廃炉発官R2第282号  
令和3年3月12日

福島第一原子力発電所 特定原子力施設に係る実施計画 変更認可申請書

1号機及び2号機非常用ガス処理系配管の一部撤去に伴い、下記の通り変更を行う。

福島第一原子力発電所 1号機及び2号機非常用ガス処理系配管の一部撤去について

図 1 SGTS配管撤去範囲

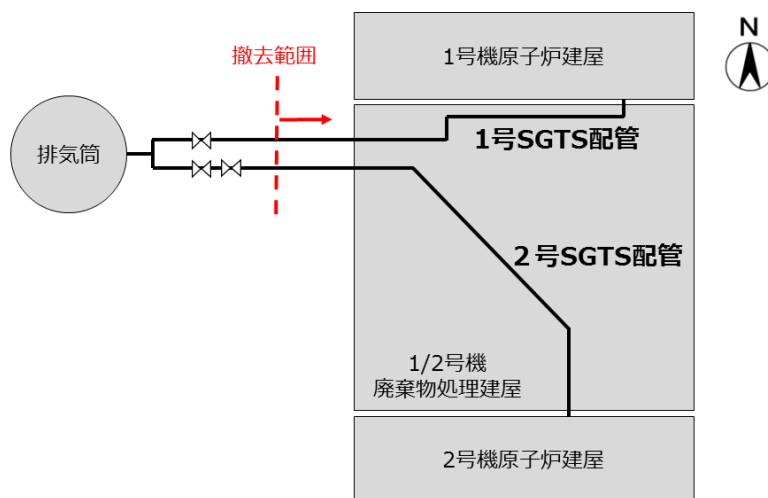
1号機及び2号機非常用ガス処理系配管（以下，SGTS配管）のうち屋外に敷設されている配管については，1/2号機廃棄物処理建屋雨水対策工事及び1号R/B大型カバー設置工事等に干渉することから配管の撤去を実施する。

1号機及び2号機SGTS配管は各原子炉建屋からそれぞれ屋外に敷設されており，1号機SGTS配管及び2号機SGTS配管は排気筒付近で合流し，排気筒に接続している。本計画では，図に示す各原子炉建屋出口から1/2号機合流箇所手前までの配管を撤去する。
